Gemeinsame Stellungnahme zur Planung eines Radschnellwegs in Reutlingen auf der ehemaligen Bahntrasse nach Honau

Dienstag, 4. Juni 2019

Das geht besser!

(orange: Bestehende Wege,
grün: Neue Wege
rot: Bahntrassen-Gürtel)

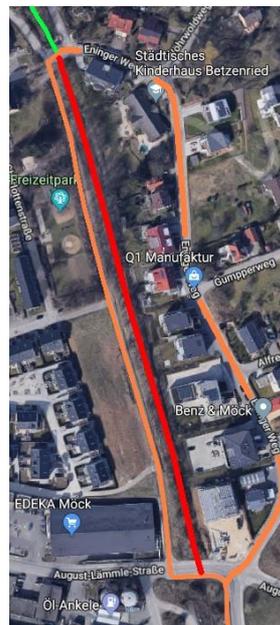
← Auf einer Länge von ca. 500 m südöstlich der Querung Aulberstraße verläuft die nur von Anliegern befahrene und 4 m bis 5 m breite Panoramastraße höhengleich unmittelbar neben der Trasse der Honauer Bahn. Eine parallele Asphaltierung der Bahntrasse böte dem Radverkehr keinen echten Vorteil; und allein dadurch verbietet sich schon jeder Eingriff.

Noch komfortabler ist die Situation auf dem knapp 400 m langen Teilstück nördlich der August-Lämmle-Straße:

← Hier hat der Radverkehr auch heute schon die Wahl zwischen dem westlich des Gleiskörpers verlaufenden Rad-/Gehweg ..

.. und (mit nur 45 m Umweg) → der östlich gelegenen Tempo-30-Wohnstraße „Eninger Weg“.

← Es ist nicht vermittelbar, den dazwischenliegenden Bahntrassen-Grüngürtel auch noch zu asphaltieren

Allein dadurch würde das Ausmaß der neu zu versiegelnden Fläche mehr als halbiert. Auch der Aufwand für die Beleuchtung sinkt entsprechend der Verkürzung.
